ПАСПОРТ ДОСТУПНОСТИ
объекта социальной инфраструктуры
N _____

- 1.1. Наименование (вид) объекта: **МАДОУ «Двуреченский детский сад «Семицветик»**
- 1.2. Адрес объекта: **614531, Пермский край, Пермский район, п. Ферма, ул. Строителей, 2В**
- 1.3. Сведения о размещении объекта:
 - отдельно стоящее здание: 2тажей, 1226,21 кв. м;
 - наличие прилегающего земельного участка (да, нет) 3269 кв. м.
- 1.4. Год постройки здания **1963**, последнего капитального ремонта **2021**
- 1.5. Дата предстоящих плановых ремонтных работ: текущего —, капитального - ____-____.

Приложение 1
к Акту
обследования объекта
социальной инфраструктуры
к паспорту доступности объекта
социальной инфраструктуры
от " _ " _ 20_ г. № _

1. Территории, прилегающей к зданию (участка)

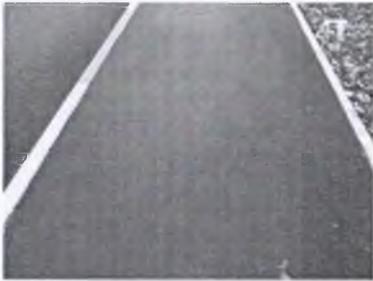
№ п/п	Наименование функционально-планировочного элемента	Норматив	Ссылка на норматив	Наличие элемента			Фактическое состояние (в т.ч. результаты замеров)	Выявленные нарушения и замечания	
				есть/нет	№ на плане	фото		Содержание (обозначить соответствует ли нормативу)	Значимо для инвалида (категория)
1	2	3	4	5	6	7	8	9	10
1.1	Вход (входы) на территорию	ширина прохода в ограждении должна быть не менее 0,9 м.	п. 5.1. СП 136.13330.2012	есть			Ширина входа (калитки) 1,1м	соответствует	К

1.1.2	Наружные вызывные устройства или средства связи с персоналом при входах в здания.	Следует применять с учетом принятой организации обслуживания посетителей.	п. 6.1.1 СП 59.13330.2016	Есть			Вход на территорию оборудован наружным вызывным устройством с двух сторонней связью.	Соответствует нормативу.	К,О,С,Г, У
1.2. Пути движения к входной группе									
1.2.1	Покрытие пешеходных дорожек	Маршрут движения должен быть ровным, без зазоров, из твердых материалов, не создающее вибрацию при движении.	п. 5.1.11 СП 59.13330.2016	Есть			Покрытие тротуара асфальтное, ровное, без выбоин.	Соответствует нормативу.	К,О,С,Г, У
1.2.2	Уклон тротуара на путях движения к входной группе.	не более 1:20 (5%), уклон пути около здания не более 1:12 (8%).	п. 5.1.8 СП 59.13330.2016	Нет			Уклон тротуара у входной калитки нет	Соответствует нормативу.	К,О,С,Г, У

№ п/п	Наименование функционально-планировочного элемента	Содержание	Виды работ
1.1	Вход (входы) на территорию	Оборудовать входы схемами маршрутов движения по территории.	
1.6	ОБЩИЕ требования к зоне	Привести в соответствие установленным нормативам.

2. Входа (входов) в здание
МАДОУ «Двуреченский детский сад «Семицветик»
п.Ферма, ул. Строителей, 2В
(наименование объекта, адрес)

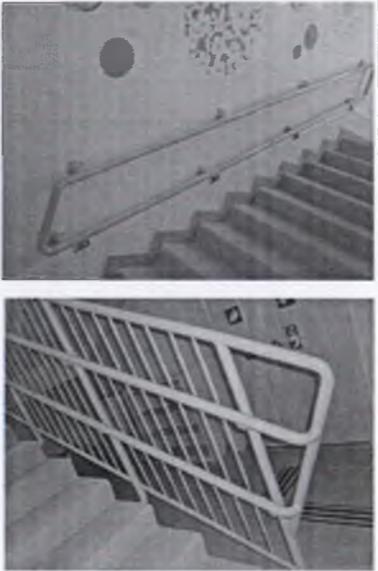
№ п/п	Наименование функционально-планировочного элемента	Норматив	Ссылка на норматив	Наличие элемента			Фактическое состояние (в т.ч. результаты замеров)	Выявленные нарушения и замечания	
				есть/нет	№ на плане	фото		Содержание (обозначить соответствует ли нормативу)	Значимо для инвалида (категория)
2.1	Лестница (наружная). Главный вход: нет								
2.2	Пандус (наружный)	-	-	Нет	-	-	Пандус отсутствует.	-	О,С
2.3	Входная площадка (перед дверью)								
2.3.1	Поверхность покрытия входной площадки	твердая, не допускающая скольжения при намокании.	п. 6.1.4 СП 59.13330.2016	Есть			Поверхность входной площадки нескользкая.	Соответствует нормативу.	2.3.1

2.6.3	Наличие яркой контрастной маркировки в форме прямоугольника высотой не менее 0,1 м и шириной не менее 0,2 м или в форме круга диаметром от 0,1 до 0,2 м на прозрачных полотнах дверей.	На двух уровнях: 0,9 – 1,0 м и 1,3 – 1,4 м.	6.1.6 СП 59.13330. 2016	Есть		Контрастная маркировка на прозрачном полотне двери присутствует на высоте 1,3 м.	Соответствует нормативу.	С
2.6.4	Наружные вызывные устройства или средства связи с персоналом при входах в здания.	Следует применять с учетом принятой организации обслуживания посетителей.	п. 6.1.1 СП 59.13330. 2016	Нет		Вход в здание не оборудован наружным вызывным устройством с двух сторонней связью.	не соответствует нормативу.	К,О,С,Г, У

№ п/п	Наименование функционально-планировочного элемента	Содержание	Виды работ
	ОБЩИЕ требования к зоне	Привести в соответствие нормативным требованиям.
